Ministero della Transizione Ecologica

OGGETTO: [ID: 8156] Valutazione preliminare ai sensi dell'art.6, comma 9 bis del D.Lgs. 152/2006. S.S. n. 36 “del Lago di Como e dello Spluga” – Completamento dello svincolo stradale sulla S.S. 36 in località Piona. Nota tecnica.

Fig. 3– Planimetria di progetto (Fonte: Lista di Controllo)

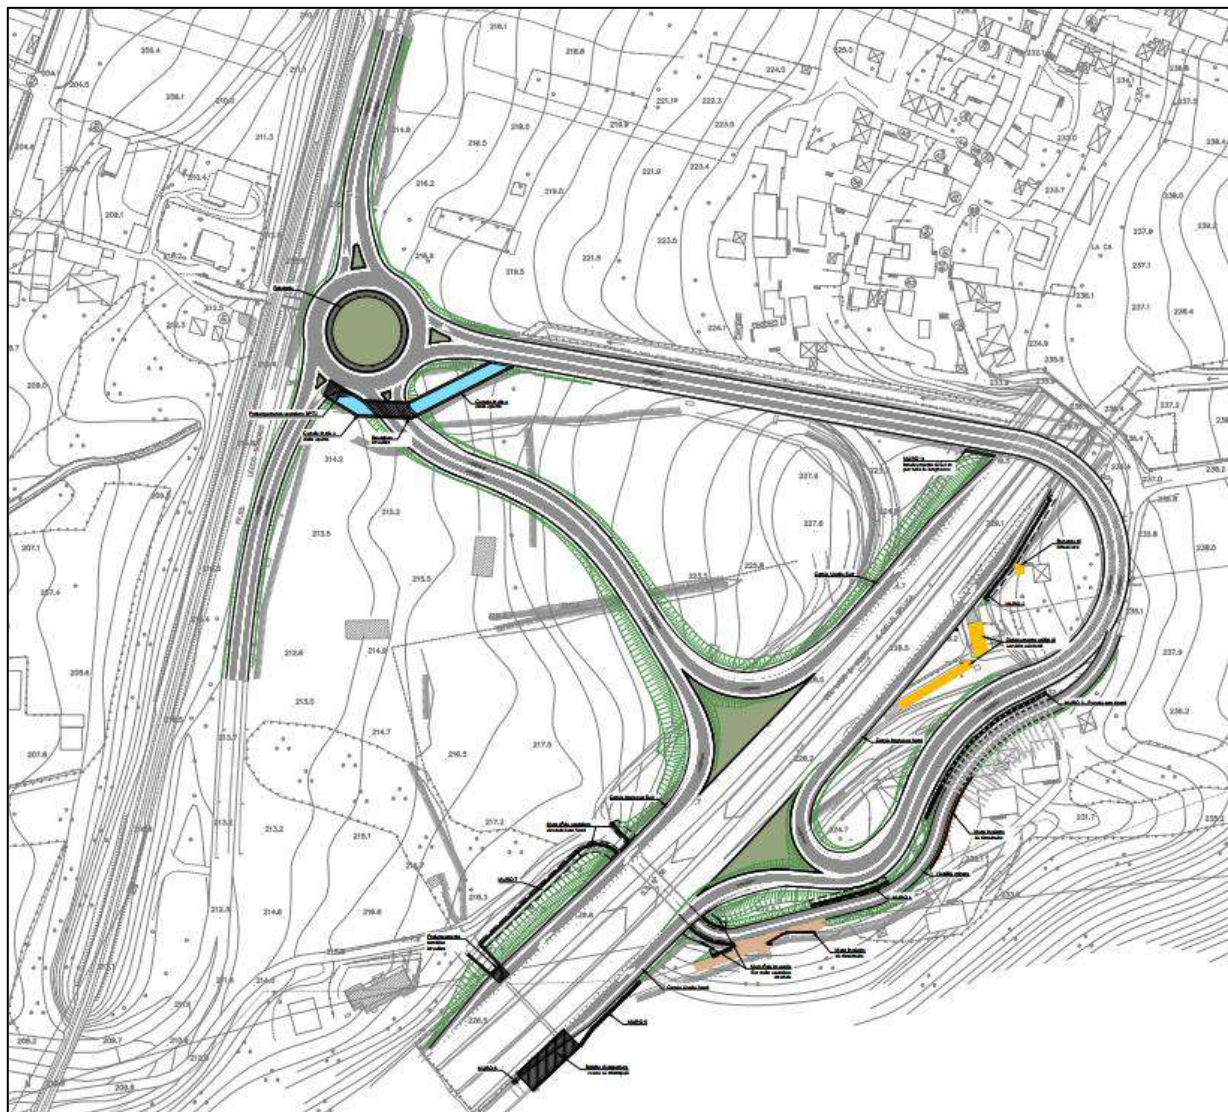
- gli interventi previsti appaiono di entità significativa, prevedendo la realizzazione della nuova viabilità in progetto a doppio senso di marcia con la costruzione di rampe in rilevato per l'innesto alla S.S. 36;

- per l'adeguamento alle opere in progetto è previsto la modifica parziale della viabilità locale;
- le opere verranno realizzate in aree sottoposte a Vincolo Paesaggistico in quanto completamente all'interno dell'area di tutela dei corsi d'acqua, per la presenza del torrente Merla, che scorre in direzione est- ovest ed interferiranno parzialmente con aree contermini ai laghi tutelati per la presenza nelle vicinanze della riva est del lago di Como;
